ELEMENTOS ADICIONAIS PARA EFEITOS DE CONFORMIDADE DO ESTUDO DE IMPACTE AMBIENTAL

PROCESSO DE LICENCIAMENTO ÚNICO AMBIENTAL N.º PL20260213001291

PEDREIRA REI MOURO (APA08395903)

JUNHO DE 2026

Figura 1: Extrato da Planta de Ordenamento do PDM de Aguiar da Beira – Classificação e Qualificação do Solo com sobreposição do Projeto.

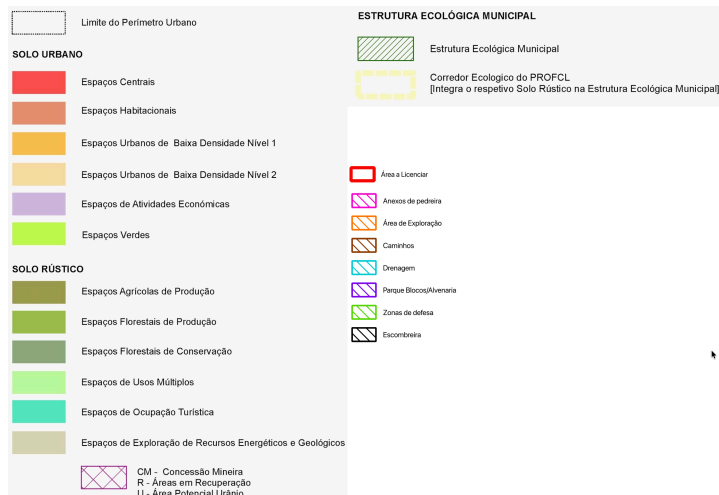
PEA – 6. Analisar o enquadramento da pretensão no PDM de Aguiar de Beira, nomeadamente no que diz respeito à compatibilidade da mesma com as classes de espaços abrangidas na Planta de Ordenamento e com os respetivos regimes definidos no Regulamento.

De acordo com as Plantas de ordenamento do PDM de Aguiar da Beira (7.ª Correção material do PDM, novembro de 2024), a área do Projeto, está inserida nas seguintes classes de espaços (Figura 1):

- Solo Rural – Espaço de Exploração de Recursos Energéticos e Geológicos;
- Solo Rural - Espaço de Usos Múltiplos;
- Estrutura Ecológica Municipal - Estrutura Ecológica Municipal.

O Regulamento do PDM (versão publicada no Aviso n.º 2600/2024, de 1 de fevereiro), na Secção V - Espaços de exploração de recursos energéticos e geológicos, no seu artigo 36.º, refere que *“Os espaços pertencentes a esta categoria destinam-se à exploração dos recursos minerais do solo e subsolo e estão devidamente assinalados na planta de ordenamento.”*. No artigo 37.º refere que *“1 — Nos espaços de exploração de recursos energéticos e geológicos é admissível a instalação dos respetivos anexos, armazéns, escritório e de estabelecimentos industriais para transformação dos inertes extraídos da área objeto de exploração desde que enquadrados em projetos e planos de exploração com indicação dos posteriores projetos ambientais de requalificação paisagística. 2 — A recuperação paisagística de explorações de recursos geológicos realizar -se -á nos termos da legislação em vigor, devendo atender -se ao uso e ocupação do solo dominante.”*, assim e atendendo a que existe um Plano de Pedreira elaborado de acordo com o exigido na legislação específica para indústria extrativa (Regime Jurídico de pesquisa e exploração de massas minerais (pedreiras) - Decreto-Lei n.º 270/2001, de 6 de Outubro, que aprova o alterado e republicado pelo Decreto-Lei n.º 340/2007 de 12 de Outubro) e que engloba um Plano de Gestão de Resíduos e o Plano Ambiental de Recuperação Paisagística, o Projeto é compatível com a classe de espaço e regime definido no Regulamento do PDM de Aguiar da Beira.

A área a ampliar sobrepõe também área de Solo Rural - Espaço de Usos Múltiplos e de Estrutura Ecológica Municipal - Estrutura Ecológica Municipal. A estrutura ecológica municipal resulta da agregação dos solos afetos à reserva ecológica nacional, reserva agrícola nacional, regime florestal, biótopo corine e espaços verdes urbanos (número 3 do artigo 24.º do Regulamento do PDM - versão publicada no Aviso n.º 2600/2024, de 1 de fevereiro). O Projeto sobrepõe Estrutura Ecológica Municipal coincidente com REN – Cabeceiras de Linhas de Água e REN – Leitos de Curso de Água. A análise da compatibilidade do Projeto é efetuada, no ponto seguinte, na resposta ao pedido de análise da pretensão no âmbito do Regime Jurídico da Reserva Ecológica Nacional (RJREN) (na redação atual estabelecida pelo Decreto-Lei n.º 124/2019, de 28 de Agosto).

Figura 2: Extrato da Planta de Condicionantes do PDM de Aguiar da Beira – REN sobreposta pela área licenciada e atuais usos.

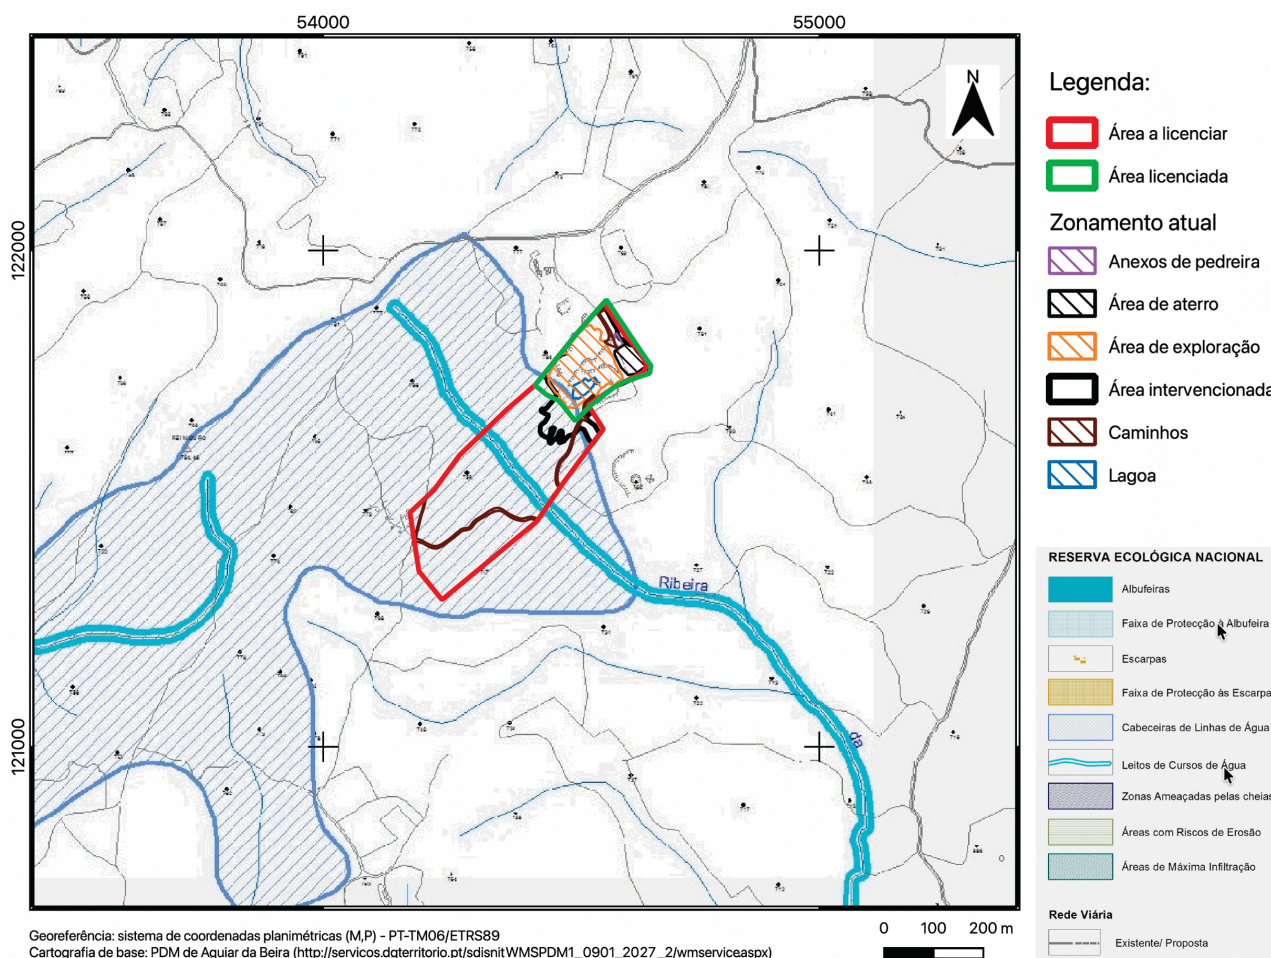
PEA – 7. Enquadrar e analisar a pretensão no âmbito do Regime Jurídico da Reserva Ecológica Nacional (RJREN), na redação atual estabelecida pelo D.L. n.º 124/2019, de 28 de Agosto, nomeadamente:

Tal como referido no capítulo antecedentes do RS em 2007 foi atribuída a licença da ampliação da Pedreira n.º 6201 “Rei Mouro”. A licença foi emitida para uma área total da pedreira de 26 529,00 m², uma área de extração de 14 009 m², reservas estimadas de 330 000 m³, uma profundidade total das escavações de 55 m, uma vida útil prevista para a exploração de 55 anos e uma produção anual prevista de 6 000 m³. Na Figura 2 é apresentado um extrato da Planta de Condicionantes do PDM de Aguiar da Beira – REN sobreposta pela área licenciada e atuais usos. A área atualmente licenciada sobrepõe uma pequena área REN – Cabeceiras de Linhas de Água (cerca de 3000 m²).

Na Figura 3 é apresentado o extrato da Planta de Condicionantes do PDM de Aguiar da Beira – REN sobreposta pela área a licenciar e usos futuros. A área a licenciar sobrepõe área REN – Cabeceiras de Linhas de Água (7,2 ha) e REN – Leitos de Curso de Água (0,4 ha).

Figura 4: Figura representativa da rede de drenagem sob fotografia aérea com indicação do zonamento futuro.

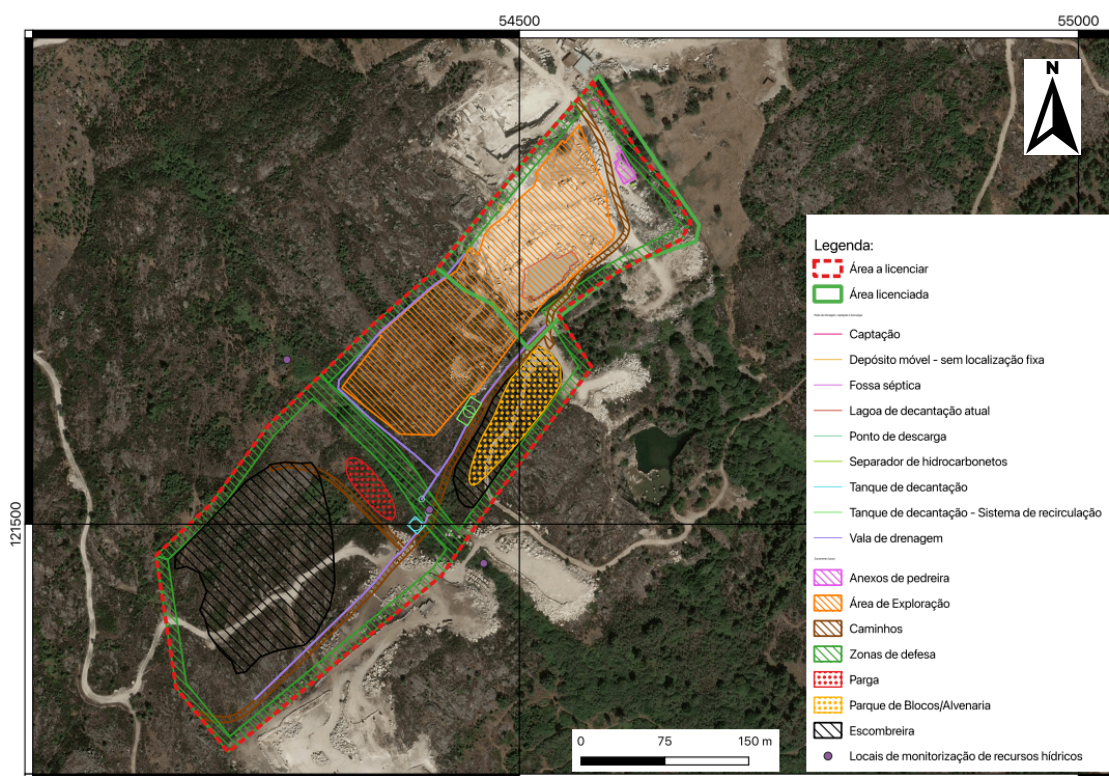
PEA – 14. Apresentar peça desenhada com:

- Localização da captação;
- Rede de drenagem dos anexos e localização dos pontos de rejeição, indicando o sentido de escoamento;
- Depósito localizado a montante da pedreira, mencionado na página 56;
- Tanques de decantação dos efluentes industriais;
- Bacia de decantação;
- Localização dos pontos de amostragem do plano de monitorização dos Recursos Hídricos.

Apresenta-se, na figura abaixo, peça desenhada com a representação dos elementos solicitados.

Figura 5: Planta da drenagem a implementar.

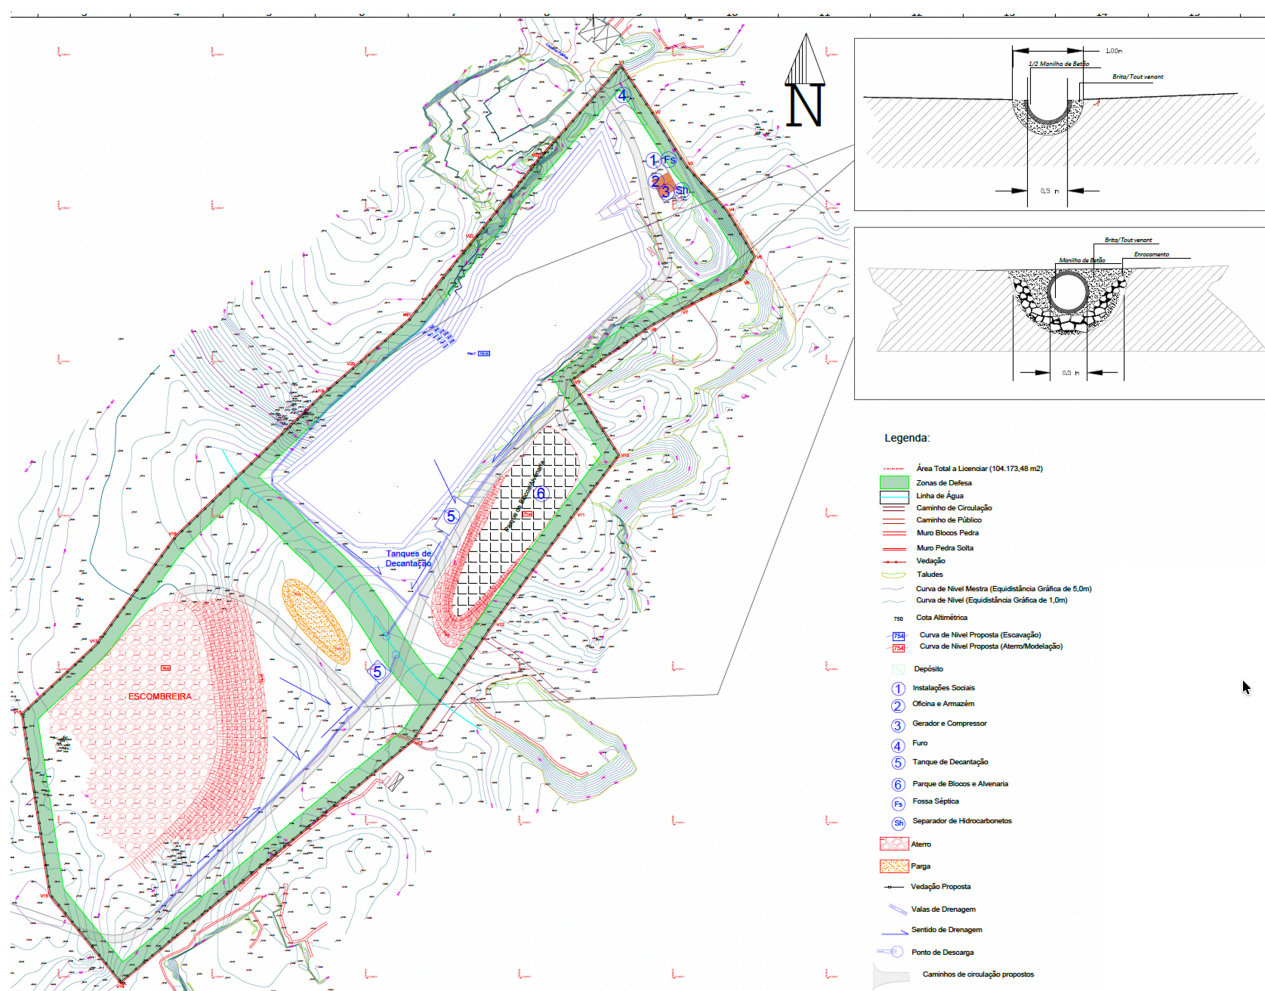
PEA – 16. Esclarecer o destino dos efluentes industriais.

A Pedreira possui atualmente uma área de oficina, ferramentaria, armazenamento de óleos e depósitos de gasóleo. A área de oficina/ferramentaria/armazém é coberta, impermeável e possui uma vala de drenagem ligada a um separador de hidrocarbonetos. O separador irá descarregar para o solo e o pedido de licenciamento da descarga é efetuado em simultâneo com o pedido licenciamento da ampliação da pedreira.

As águas pluviais potencialmente contaminadas, quer com as escorrências das escombreyas quer com as escorrências das áreas internas da pedreira serão guiadas para valas de drenagem e através destas para uma lagoa/tanque de decantação (vide Figura 5).

A água acumulada no interior da corta, sempre que necessário, será bombeada para a lagoa/tanque de decantação. A máquina de corte necessita de água para o seu funcionamento. Funcionará em circuito fechado com a decantação a ocorrer para uma lagoa/tanque de decantação.

Figura 6: Planta da drenagem a implementar.

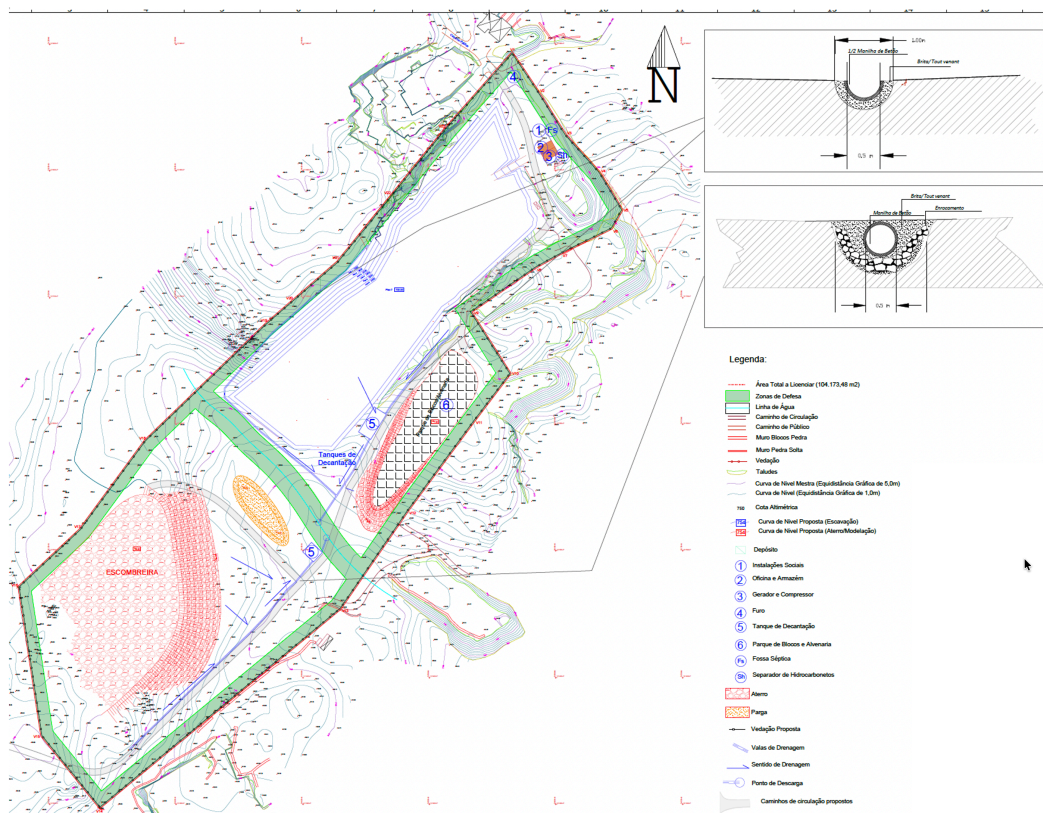
PEA – 19. Esclarecer o que se entende por águas pluviais limpas e águas pluviais potencialmente contaminadas e qual a diferença no seu tratamento.

Águas pluviais limpas são aquelas que não entram em contacto com áreas mexidas no interior da área do Projeto.

As águas pluviais potencialmente contaminadas são as águas pluviais que entram em contacto com as áreas mexidas no interior da área do Projeto e como tal podem ser contaminadas com poluentes emitidos por máquinas ou equipamentos ou pelo arraste de solos.

A rede de drenagem prevê a recolha e o encaminhamento de águas pluviais potencialmente contaminadas, com partículas sólidas provenientes do corte e desmonte de granito que, previamente à sua reutilização ou descarga, serão tratadas, por decantação gravimétrica, numa bacia de decantação e posteriormente descarregada no meio hídrico. Também a área de escombreira irá possuir uma rede de drenagem a drenar para uma bacia de decantação e posteriormente descarregada no meio hídrico. O pedido de licenciamento da descarga foi efetuado no âmbito do atual LUA.

A rede de drenagem prevista implementar, de acordo com o Plano de Pedreira, é apresentada na Figura 6.

Figura 7: Planta da drenagem a implementar com indicação da localização da fossa séptica e do separador de hidrocarbonetos.

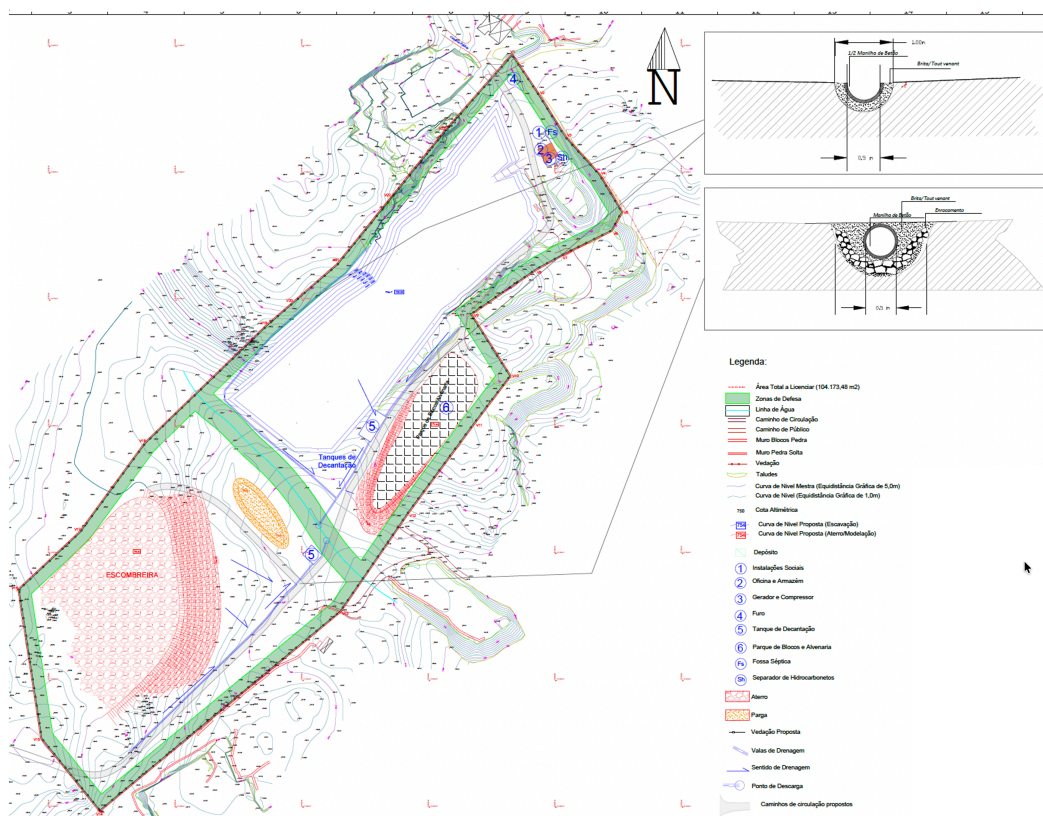
PEA – 21. Identificar o/os local(ais) onde está prevista a rejeição das águas da rede de drenagem periférica das águas pluviais, separador de hidrocarbonetos e bacias de decantação, explicitando em que condições são efetuadas as descargas e como é acautelada a qualidade da água a jusante.

A cartografia com a indicação da localização dos pontos de rejeição das águas da rede de drenagem periférica das águas pluviais, separador de hidrocarbonetos e bacias de decantação é apresentada no Plano de Pedreira e no Relatório Síntese do EIA. Na Figura 7 é apresentada a planta da drenagem a implementar com indicação da localização da fossa séptica e do separador de hidrocarbonetos.

Como referido no Plano de Pedreira e no Relatório Síntese do EIA (por exemplo no ponto 6.6.1.1.3 - Degradação da qualidade das águas superficiais e subterrâneas devido à emissão de poluentes resultantes de potenciais derrames de combustíveis, óleos e lubrificantes ou outras matérias perigosas) o separador de hidrocarbonetos efetuará a descarga para o solo e a descarga dos tanques de decantação será efetuada para a ribeira de Trindade.

O licenciamento dos pontos de descarga das lagoas de decantação e da descarga no solo do separador de hidrocarbonetos é efetuado no âmbito do atual procedimento de LUA. As licenças de descarga definirão um

Figura 8: Detalhe do perfil final do reservatório de água projetado (perfil B-B').

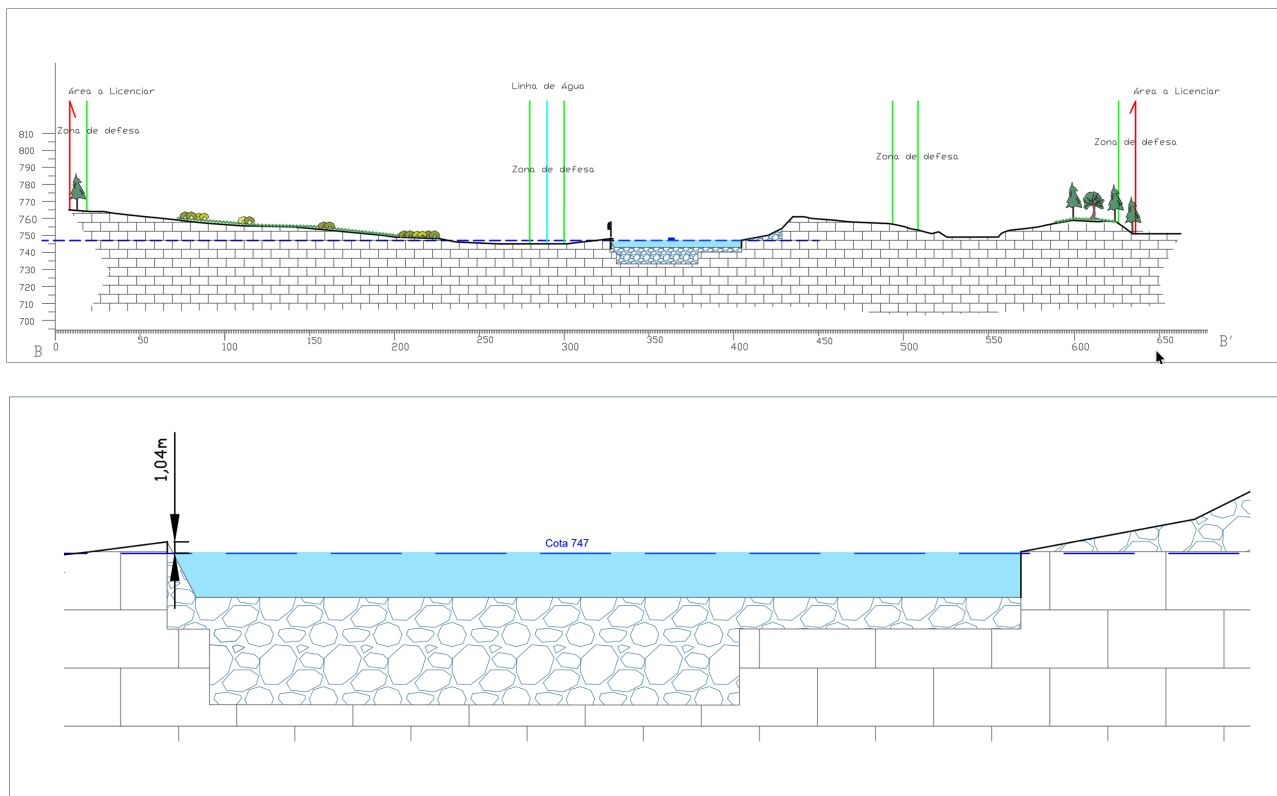
PEA – 26. Apresentar um estudo do comportamento da lagoa da pedreira após desativação, uma vez que o PARP prevê um ambiente lagunar, com vista a verificar se a mesma irá transbordar (curto/longo prazo) e indicar medidas que permitam um escoamento da mesma, acautelando a erosão hídrica (adaptação do sistema de drenagem face ao volume escoado) e o arrastamento de partículas que ponham em causa a qualidade das massas de água superficiais.

Atendendo à topografia dos terrenos resultantes da exploração da pedreira, tal como projetado, bem como das cotas da envolvente, o transbordo da cota máxima de acumulação de água, é expectável que ocorra ao fim de 6 anos. Salienta-se, no entanto, que o balanço hídrico foi realizado com base na Normal Climatológica mas que poderá ser afetado pela ocorrência de fenómenos extremos (seja de seca, seja de pluviosidade elevada) resultando numa dinâmica de enchimento/descarga ao longo do tempo.

Conforme se pode observar no corte B-B', verifica-se um desnível entre a cota máxima de enchimento e os terrenos contíguos (Figura 9).

O PARP agora apresentado foi revisto propondo a manutenção do sistema de drenagem a implementar no limite sudoeste da cavidade. Esta vala, localizada a montante da linha de água, permitirá o controle e organização do fluxo das águas transbordantes, promovendo uma descarga mais controlada a jusante.

Figura 15: Planta da drenagem a implementar com indicação da localização da fossa séptica e do separador de hidrocarbonetos.

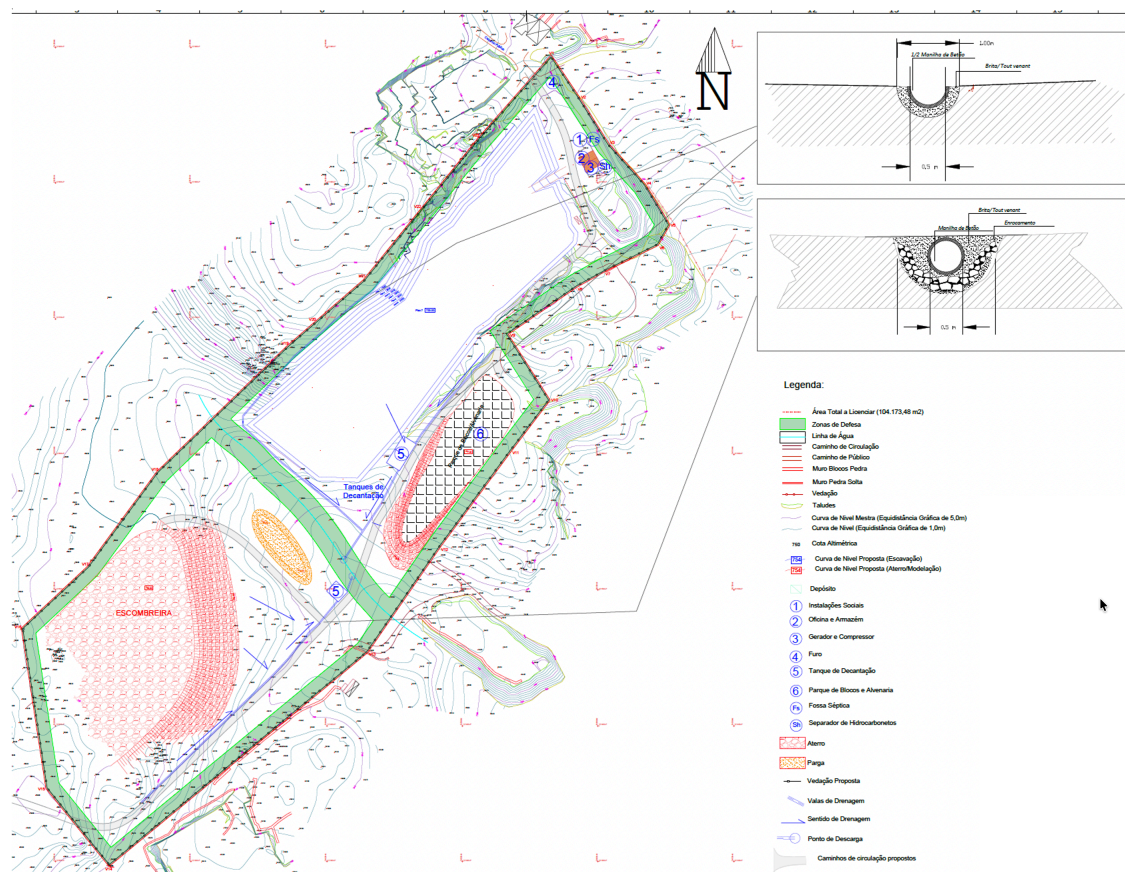
PEA – 1. Apresentar planta da rede de drenagem até ao meio recetor, à escala adequada, devendo incluir todas as estruturas que asseguram o encaminhamento das águas residuais do ponto de produção ao sistema de tratamento e deste até ao ponto de rejeição com respetivas coordenadas. Deverão definir estas coordenadas onde se encontram o órgão de infiltração como o ponto de rejeição do domínio Hídrico.

A cartografia com a indicação da localização dos pontos de rejeição das águas da rede de drenagem periférica das águas pluviais, separador de hidrocarbonetos e bacias de decantação é apresentada no Plano de Pedreira e no Relatório Síntese do EIA. Na Figura 7 é apresentada a planta da drenagem a implementar com indicação da localização da fossa séptica e do separador de hidrocarbonetos.
